DIRECCION DE PREVENCION Y ATENCION DE EMERGENCIAS

DIAGNOSTICO No. 712

BARRIO: **Diana Turbay Sector Ayacucho**

DIRECCION: Diagonal 48 X Bis Sur entre carreras 2 C Este y 2 Este

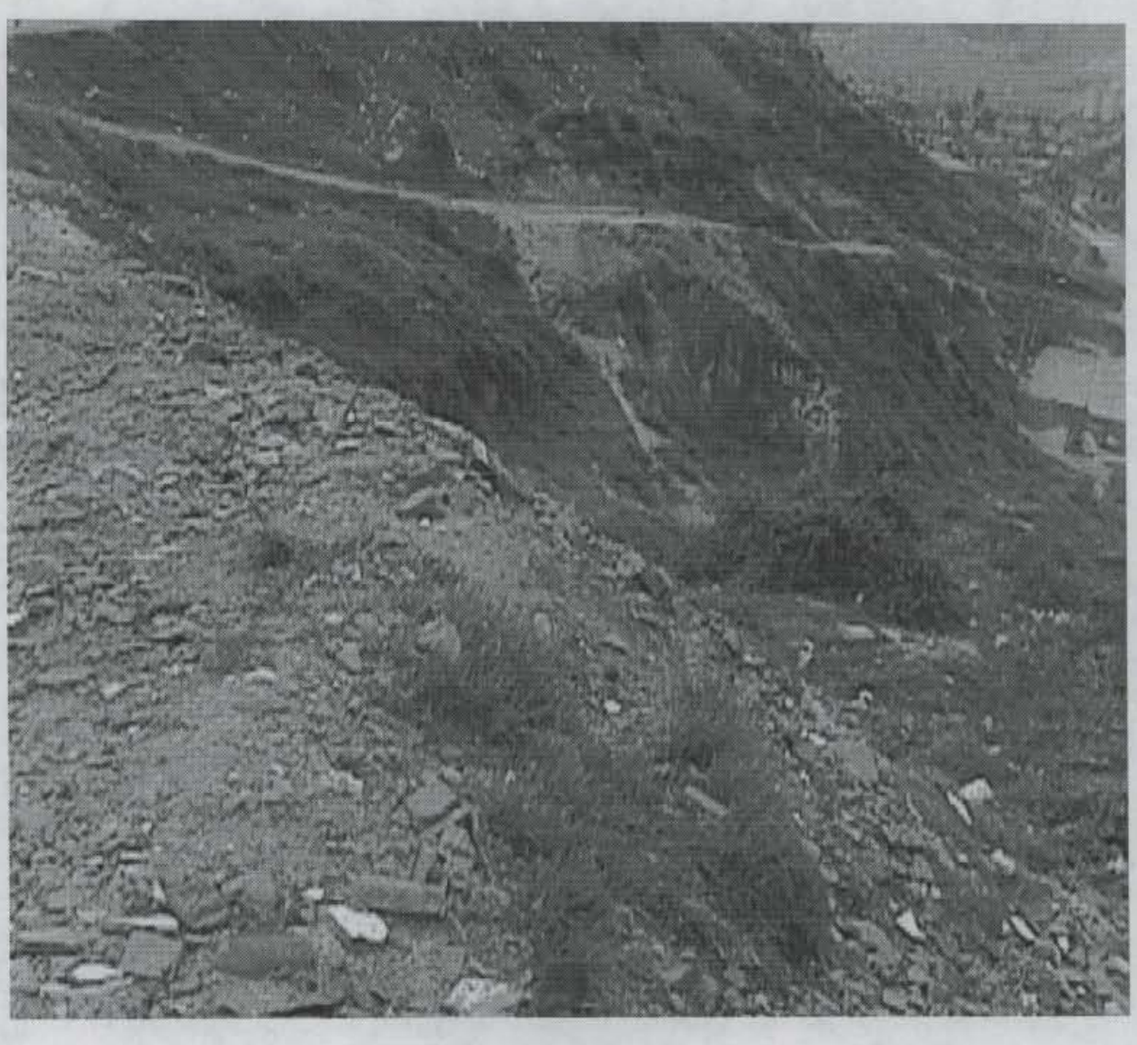
Fotografía No. 2. Se puede observar el material de relleno y escombros depositado en esta zona, el cual fue arrojado paulatinamente en este sitio, ganando un espacio que antes no existía. En primer plano también se observan basuras acumuladas en este sector, lo cual le confiere más heterogeneidad a este depósito.
